**Avis délibéré de la mission régionale d'autorité environnementale
sur la création du lotissement Narix 9 - Impasse du bois Joli par
SNC Montreal Narix 9 sur la commune de Montréal-la-Cluse (01)**

**Avis n° 2025-ARA-AP-1918
2025-ARA-AP-1919**

Avis délibéré le 2 septembre 2025

Figure 2: Contexte topographique et réseau existant - Source : dossier

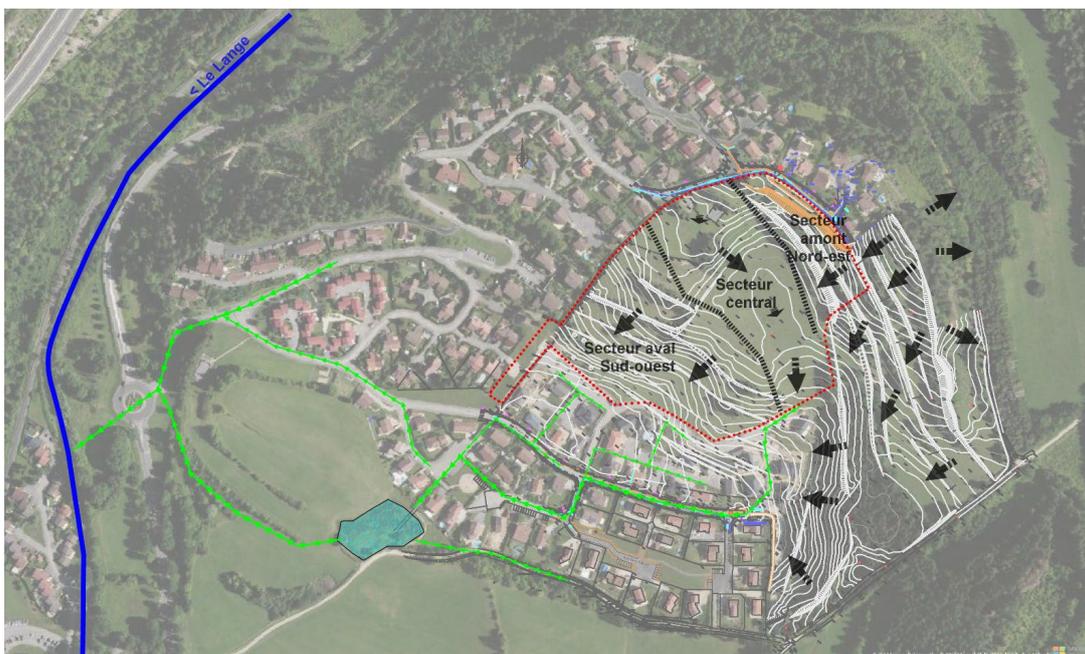
L'exutoire des bassins versants de la zone d'étude est le réseau des eaux pluviales de diamètre Ø300 jusqu'à Ø400 qui aboutit à un bassin de rétention des eaux pluviales en aval du site, d'un volume estimé entre 3 800 et 4 500 m³ et d'un débit de fuite de 50 à 140 l/s. Cet ouvrage évacue les eaux de ruissellement dans la rivière Le Lange par un réseau pluvial traversant les parcelles agricoles voisines. Le dimensionnement du bassin de rétention des eaux pluviales existant en aval du site était censé suffire au raccordement du Narix 9 sans rétention sur site. Or ceci n'est pas vérifié.

Toutefois, si l'étude d'incidence des eaux pluviales de décembre 2024 indique que la capacité hydraulique des réseaux existants et projetés est suffisante pour le transit des débits de pointe en provenance du site pour une pluie vingtennale, et fait l'analyse jusqu'à des pluies centennales, elle ne dit pas si cette capacité intègre les possibles débits issus des secteurs situés en amont hydraulique du projet, ni les effets du changement climatique et les incidences sur les secteurs en aval du projet.

- de préciser les mesures prises pour respecter le débit de fuite autorisé qui est de 5 l/s/ha.
- d'apporter l'assurance qu'en prenant en compte les effets du changement climatique et ceux de l'ensemble des aménagements existants ou prévus en amont hydraulique du projet, le risque d'inondation (par ruissellement) sur le secteur Narix 9 et à son aval hydraulique ne sont pas augmentés.
